Rapport de contrôle d'installations électriques à basse et à très basse tension

RÉF. 04/2026/74614/D01:1

DATE DU CONTRÔLE 01/07/2026 (14:45 - 15:22) **AGENT VISITEUR** Mathieu Laixhay
ADRESSE DU CONTRÔLE Rue de Robersart 7A - 5150 Floreffe **TYPE DE CONTRÔLE** Visite de contrôle (6.5.)

Schéma(s) unifilaire(s) de l'installation

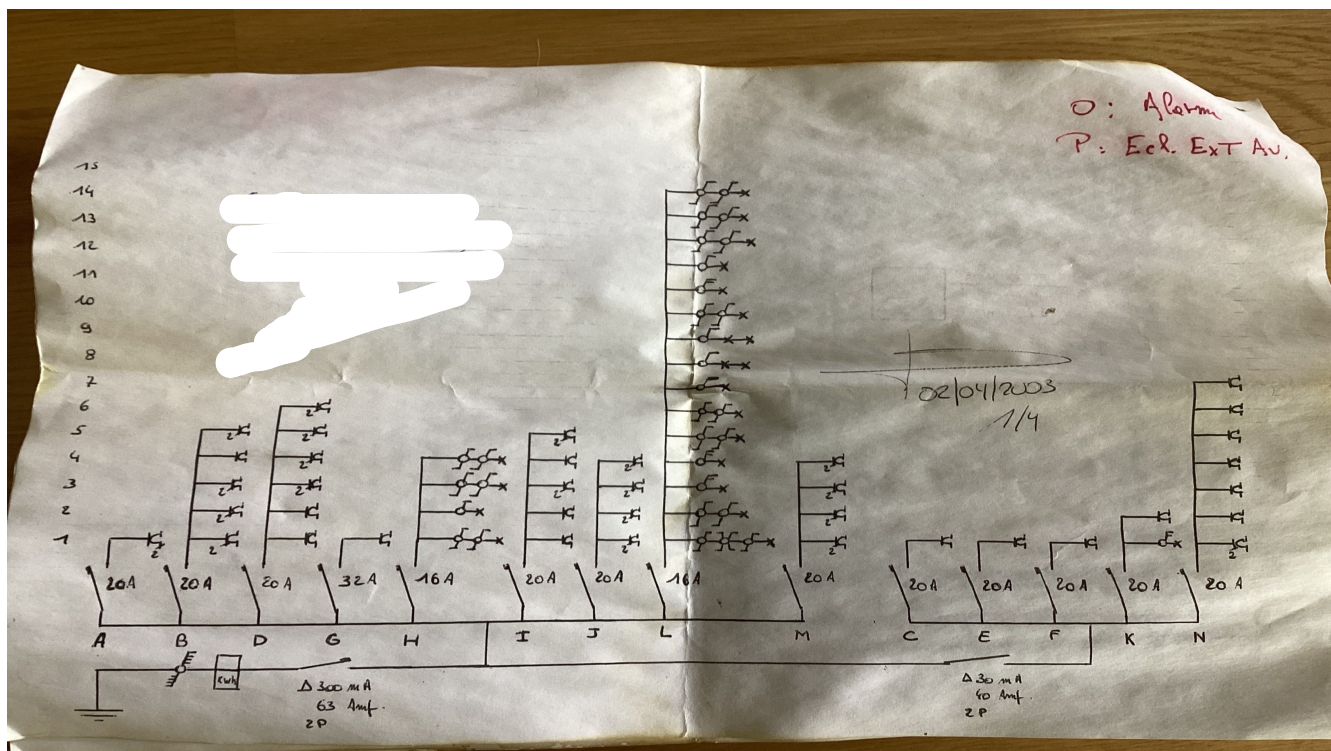
- Les schémas unifilaires et plans de position ne correspondent pas à la réalité. - 3.1.2.;6.4.6.;6.5.7.;9.1.2.
- L'intensité nominale des dispositifs de protection à courant différentiel-résiduel n'est pas adaptée à l'intensité nominale du dispositif de protection contre les surintensités placé en série ou à la somme des intensités nominales des dispositifs de protection des circuits situés en aval. - 4.4.1.1.

- La section de pontages dans le(s) tableau(x) électrique(s) n'est pas adaptée aux calibres de dispositifs de protection contre les surintensités. - 4.4.1.5.
